改善箇所説明図

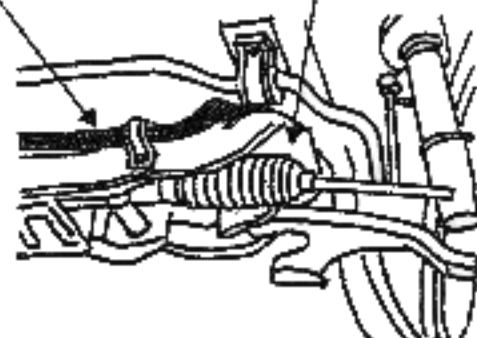
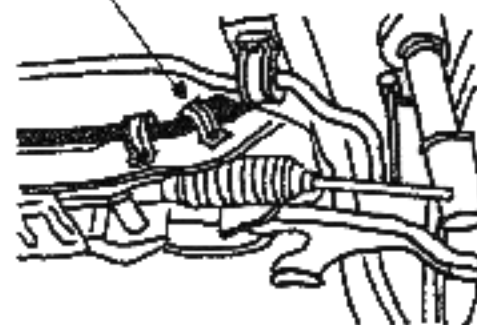
バッテリーからスタータモーターへの電気配線

フロントクロスメンバ

当該電気配線をクランプで固定する。なお、当該電気配線の被覆に損傷があるものは交換する。
